MODIFICACIÓN VIALIDAD METROPOLITANA MPRMS 104

ANEXO 2

Participación EAE Período 2019 - 2023

5º INFORME AMBIENTAL COMPLEMENTARIO

Figura 1: Resultado de los aportes del proceso de participación de los OAE Aportes del proceso de participación – Objetivo Ambiental N°1

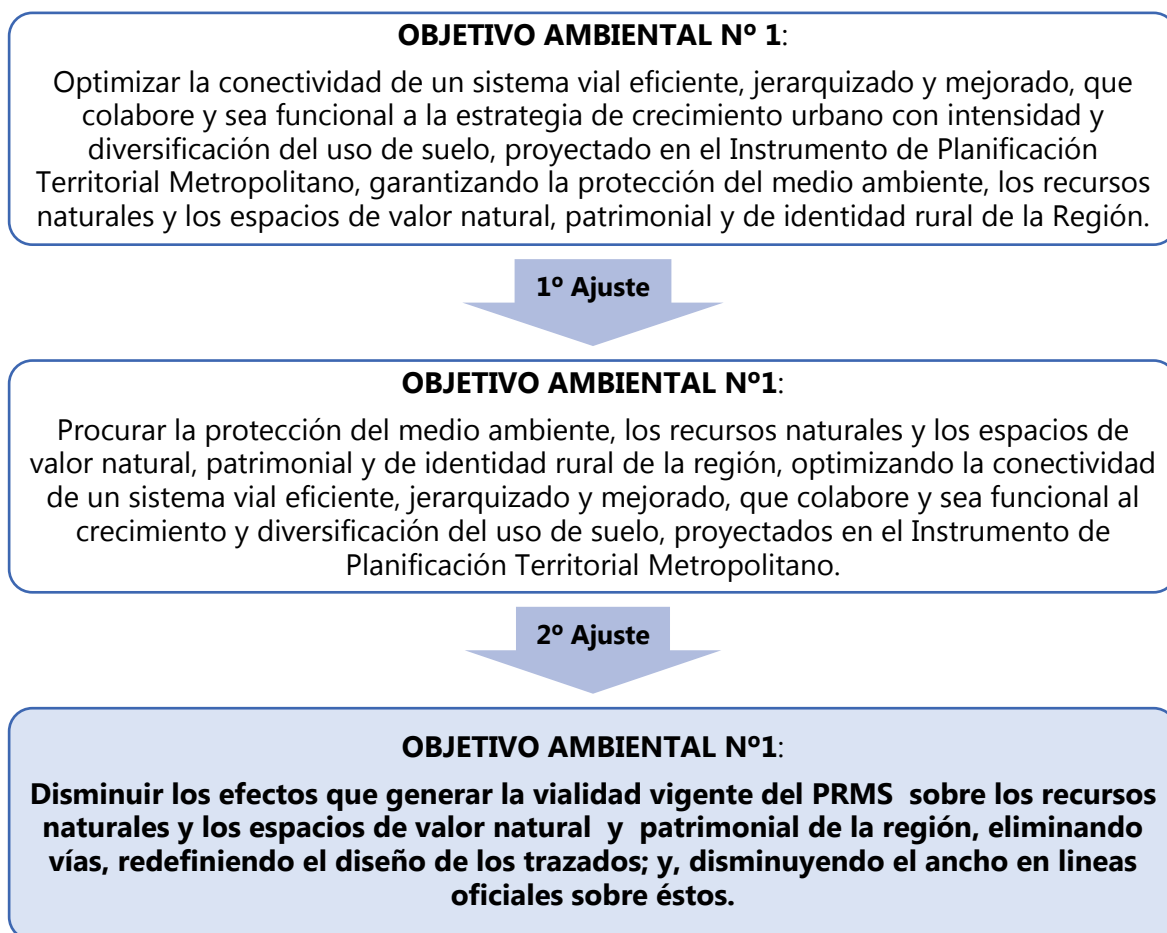
- Se logra identificar las prioridades ambientales que se derivan de los aportes antes señalados. A partir de ellas y sumado al pronunciamiento de los distintos organismos, respecto de los objetivos ambientales y el criterio de

Como se observa, la meta finalmente se precisa y vincula a la disminución de los efectos que genera la vialidad vigente del PRMS, describiendo en detalle los mecanismos que se utilizaran para ello.

Figura 4: Resultado de los aportes del proceso de participación de los OAE – Criterios de Desarrollo Sustentable

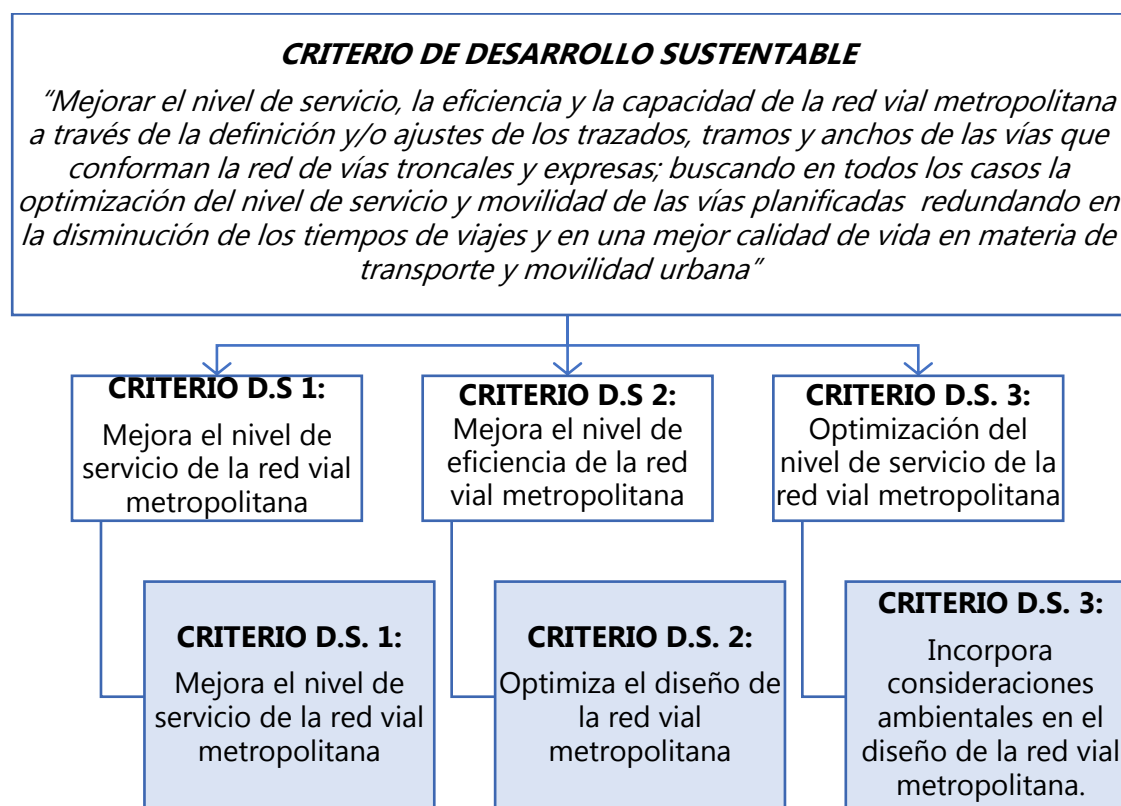
Administración del Estado y el segundo, a las observaciones que realiza la SEREMI del Medio Ambiente, en el marco del proceso de revisión del Informe Ambiental.

Respecto de los Criterios N°2 y N°3, es posible observar que se precisa el ámbito de acción de ambos, definiendo metas de sustentabilidad al instrumento. La primera, referida al diseño de la red y la segunda, releva las consideraciones ambientales que deben tenerse a la vista durante el proceso.
